敷地の地質・地質構造(コメント回答その14)の第 1043 回審査会合資料において、コメント S2-146, 147 を受けて追加したボーリング孔の位置を示した図に、下表に示す合計 41 ページで誤りが生じた。

追加ボーリングの位置を示した図に関わる誤りの具体的な内容

誤 側壁地質図表示位置

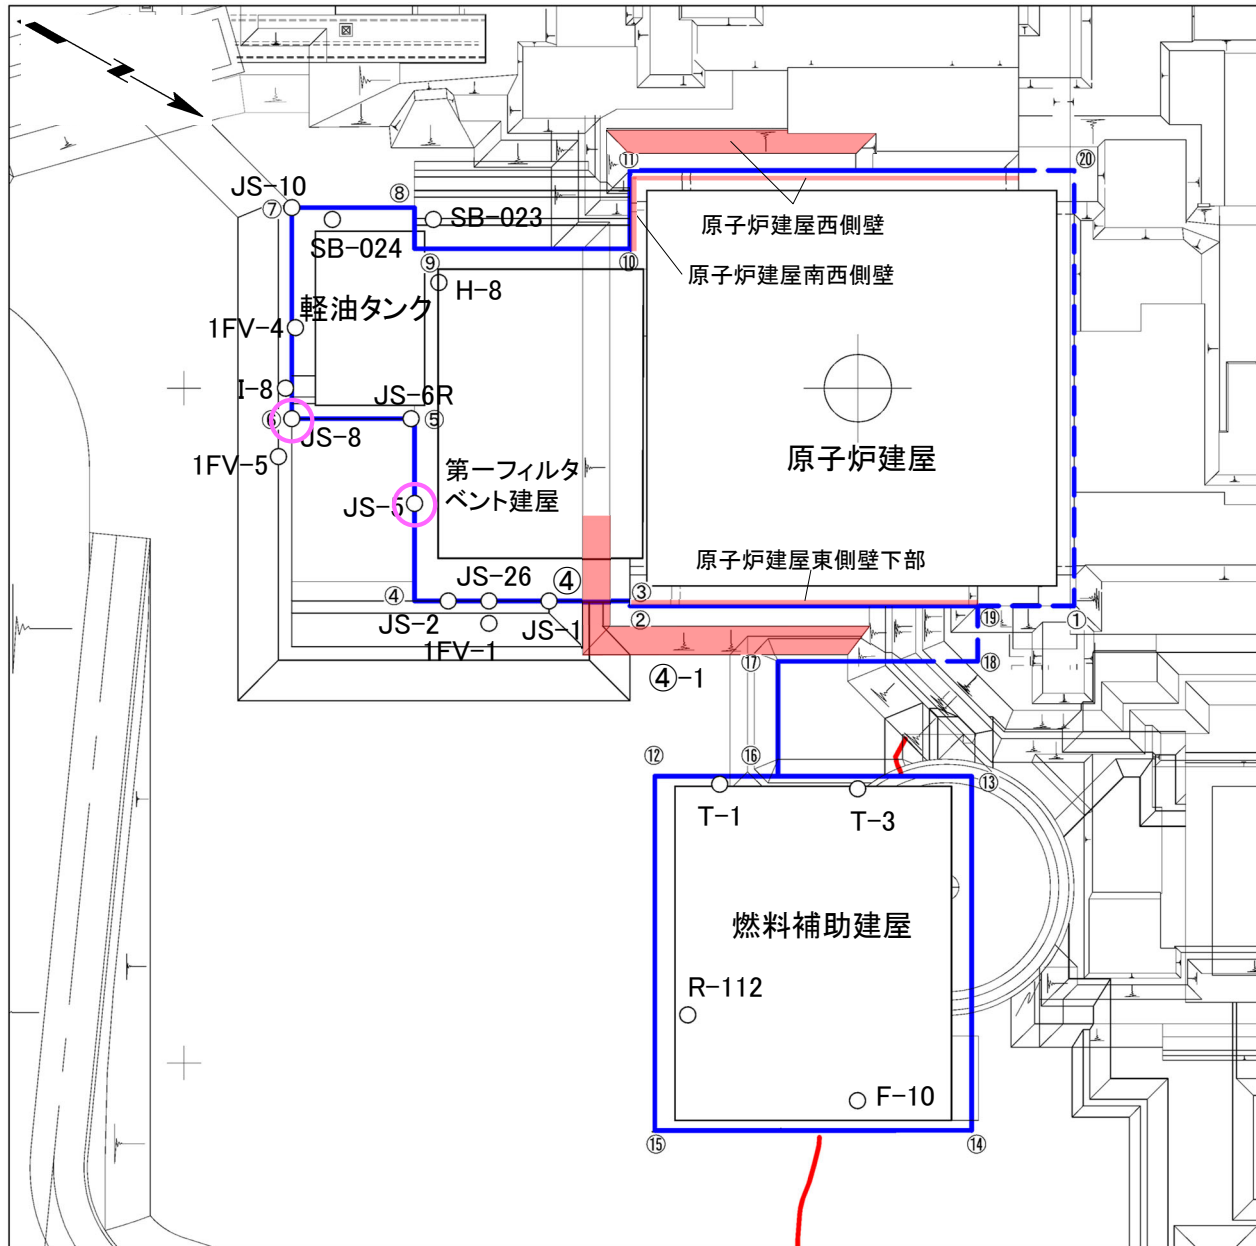
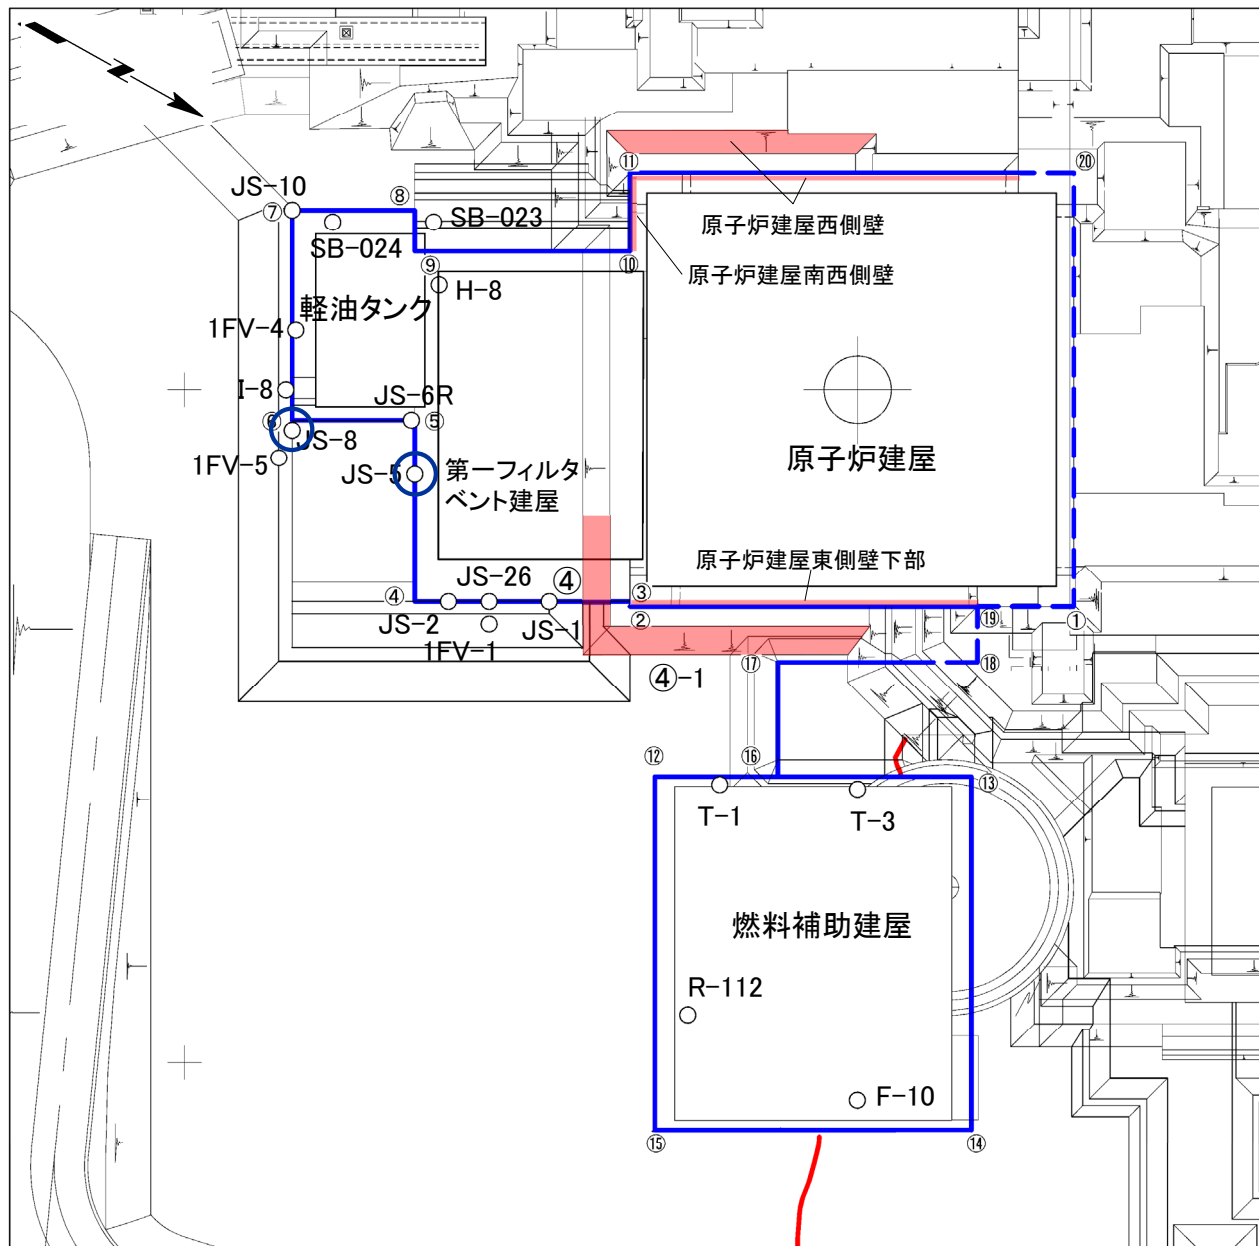
- ・ボーリング位置図、シーム分布図及び重要施設側壁地質図において、追加した JS-5 孔及び JS-8 孔の位置の誤りがあった。
- ・上記に伴い、シーム S-11 の分布、風化部下限の位置等に誤りが生じた。
- ・なお、元データである柱状図に誤りはない。

○: 誤りの箇所

○: 正しく修正した箇所

正 側壁地質図表示位置

誤 重要施設付近の側壁地質図(3/4)

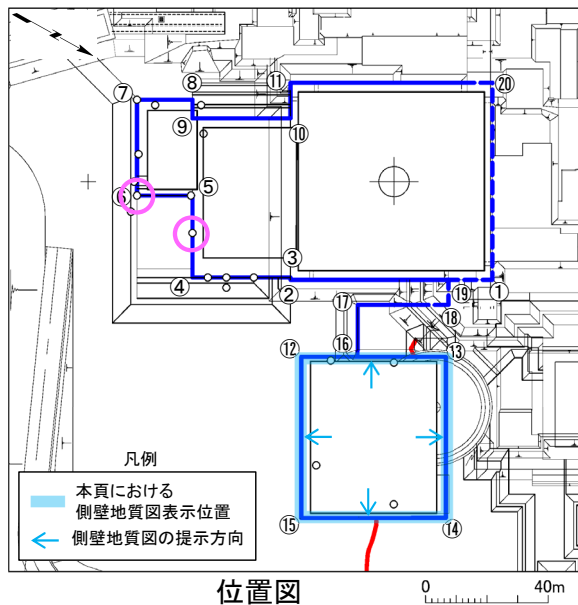
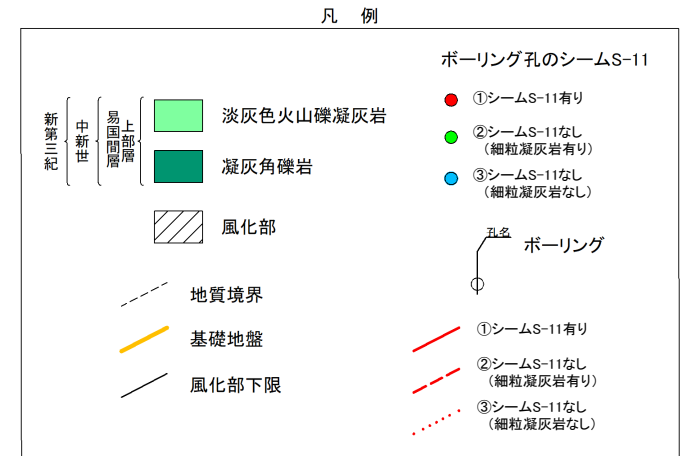
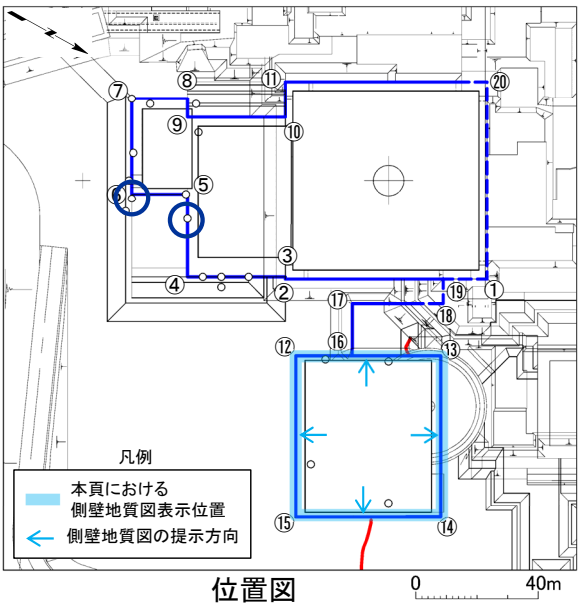
(1) 重要施設の基礎地盤に分布するシームS-11と風化部との地質観察に基づく位置関係(14/29) ○: 誤りの箇所

(1) 重要施設の基礎地盤に分布するシームS-11と風化部との地質観察に基づく位置関係(14/29) ○:正しく修正した箇所

重要施設付近の側壁地質図(3/4)

誤 重要施設付近の側壁地質図(4/4)

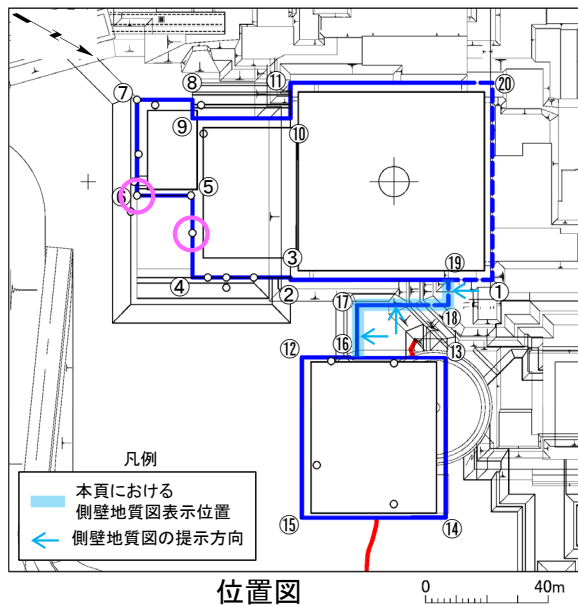
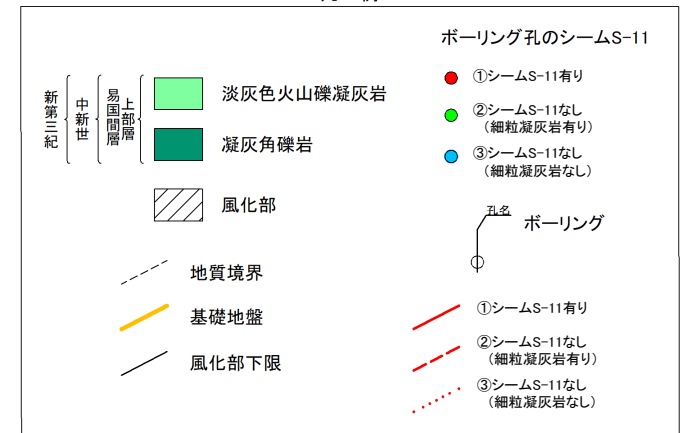
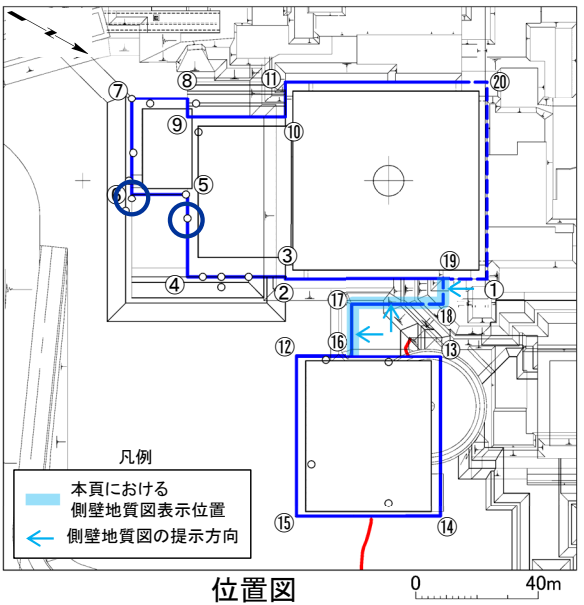
(1) 重要施設の基礎地盤に分布するシームS-11と風化部との地質観察に基づく位置関係(15/29) ○: 誤りの箇所

(1) 重要施設の基礎地盤に分布するシームS-11と風化部との地質観察に基づく位置関係(15/29) ○: 正しく修正した箇所

重要施設付近の側壁地質図(4/4)

誤 側壁地質図の根拠となる地質柱状図

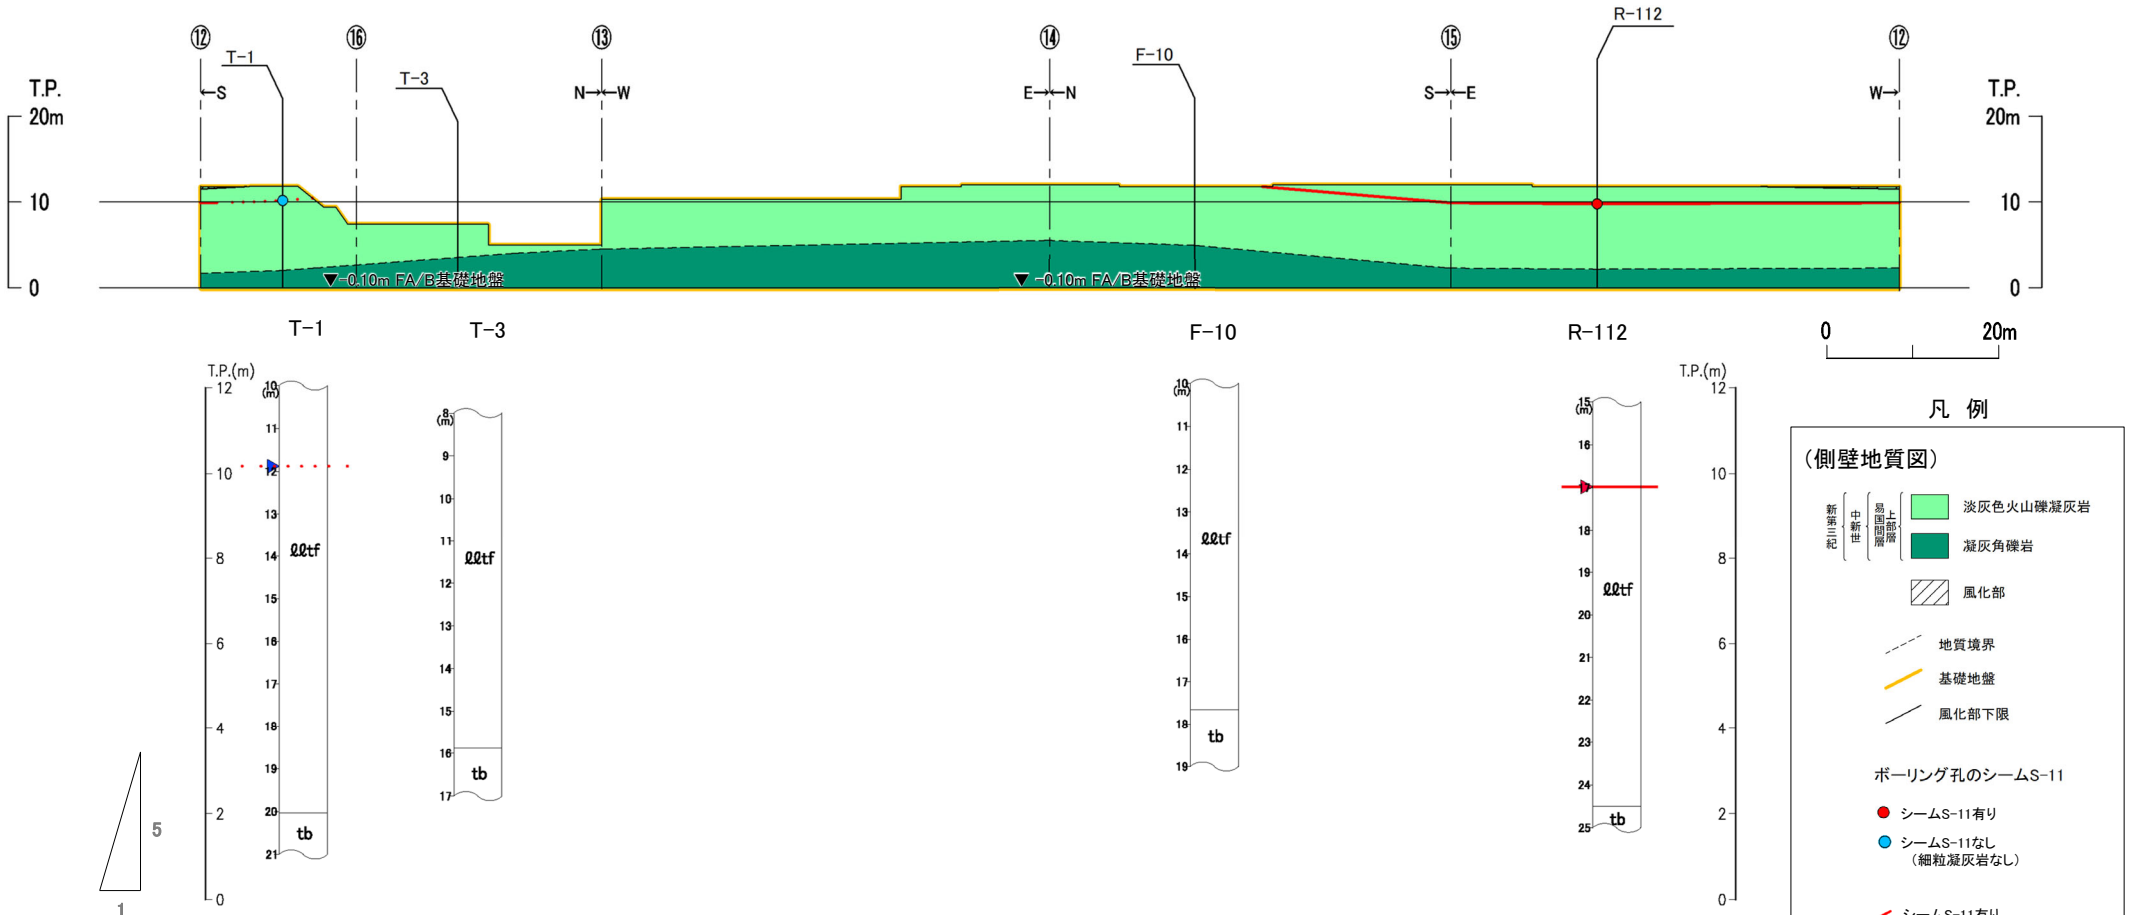
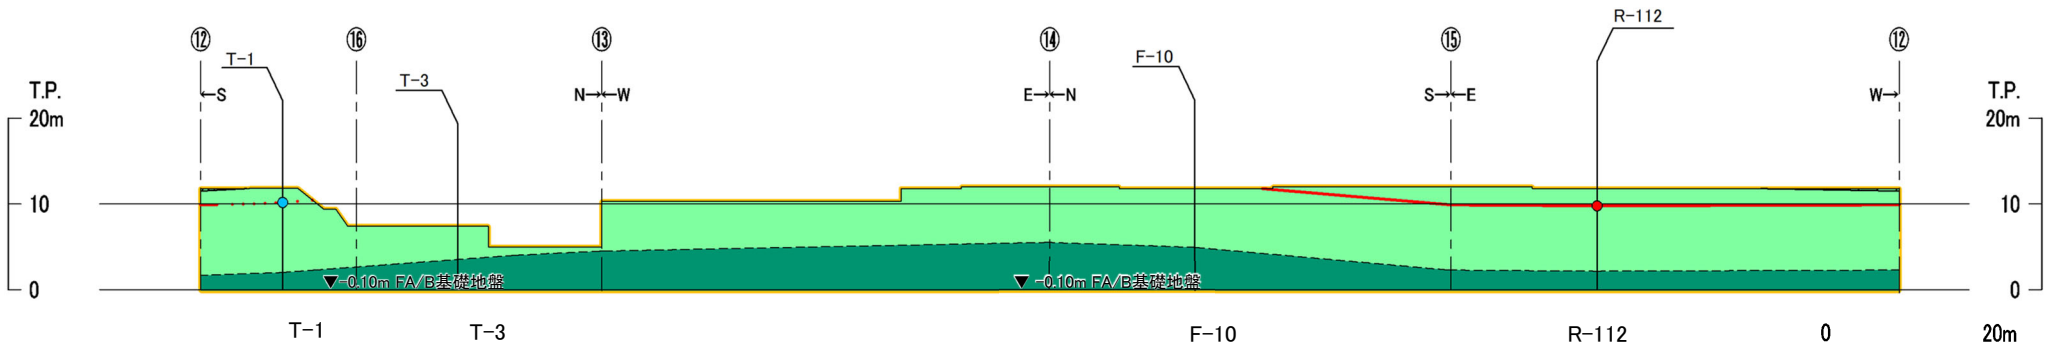
(1) 重要施設の基礎地盤に分布するシームS-11と風化部との地質観察に基づく位置関係(26/29) ○: 誤りの箇所

(1) 重要施設の基礎地盤に分布するシームS-11と風化部との地質観察に基づく位置関係(26/29) ○ : 正しく修正した箇所

正 側壁地質図の根拠となる地質柱状図

誤 側壁地質図の根拠となる法面スケッチ

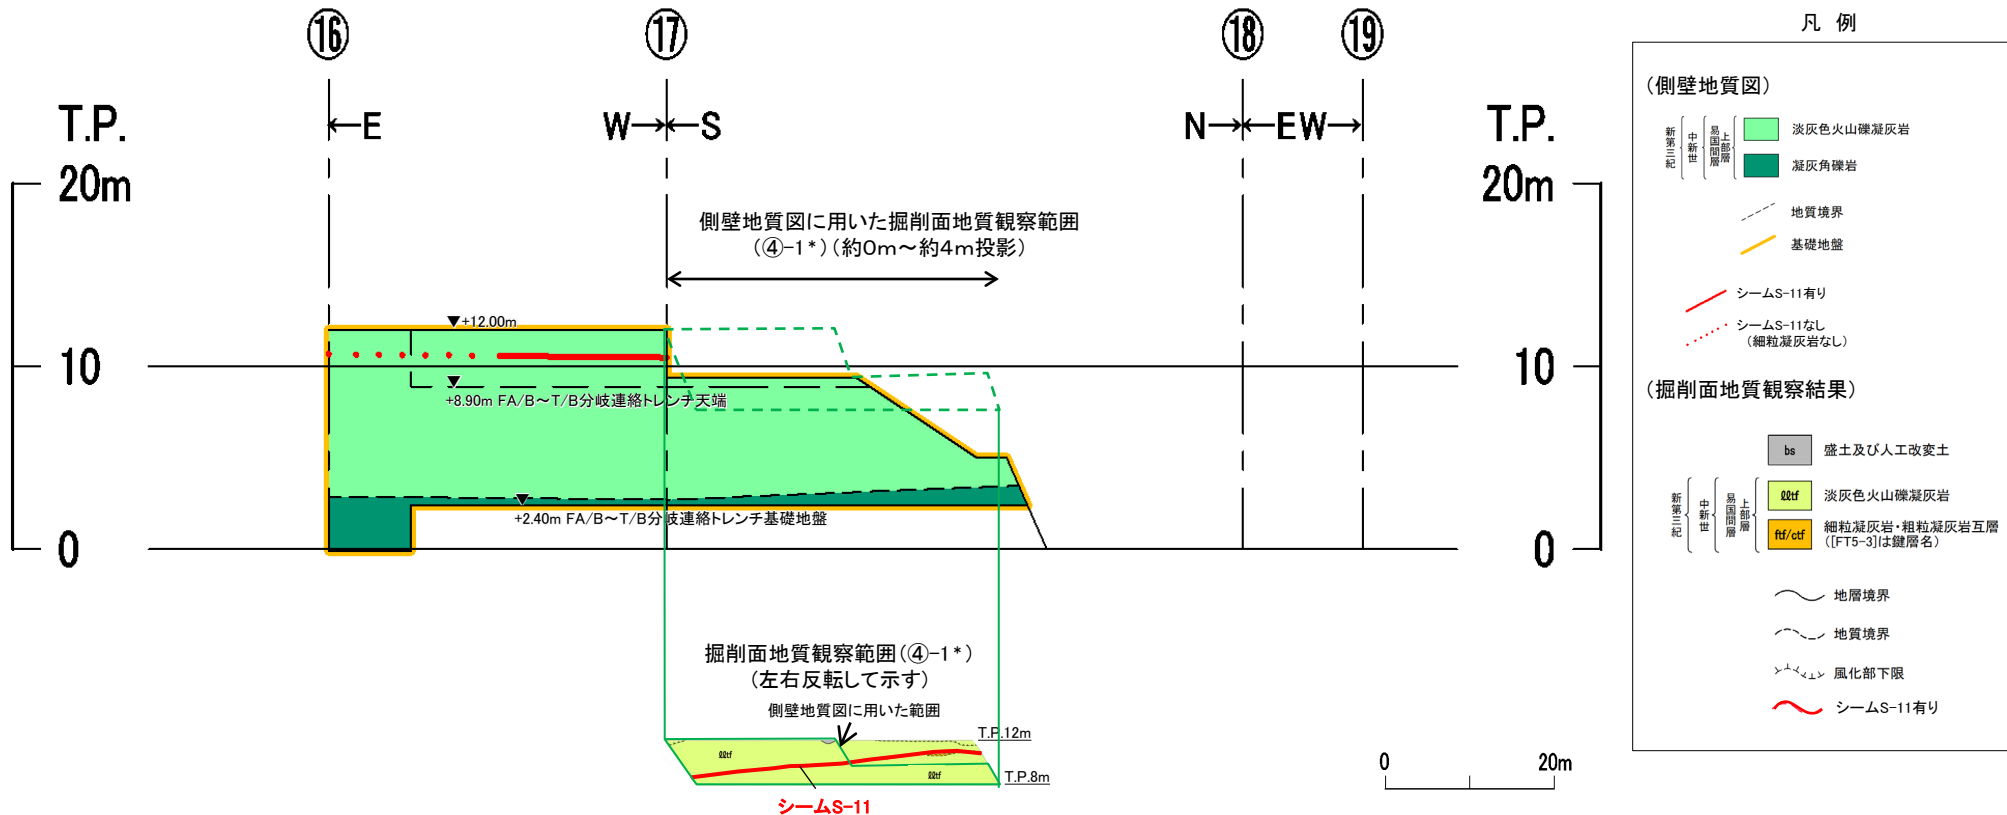
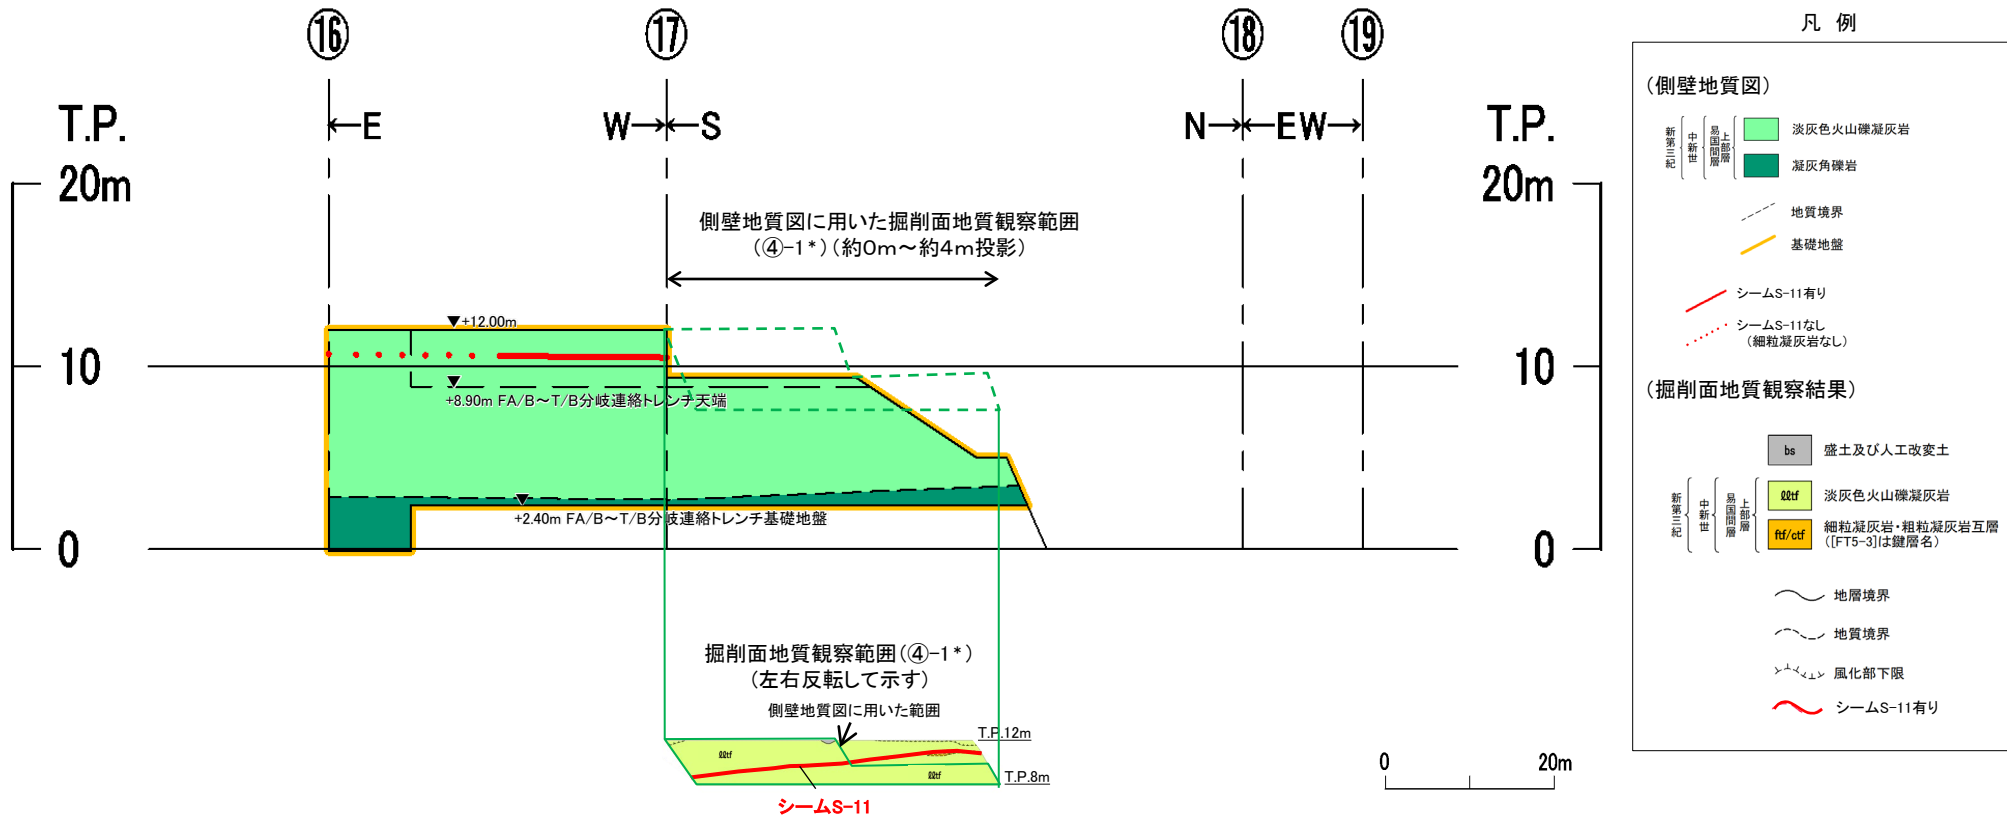
(1) 重要施設の基礎地盤に分布するシームS-11と風化部との地質観察に基づく位置関係(28/29) ○: 誤りの箇所

(1) 重要施設の基礎地盤に分布するシームS-11と風化部との地質観察に基づく位置関係(28/29) ○: 正しく修正した箇所

正 側壁地質図の根拠となる法面スケッチ
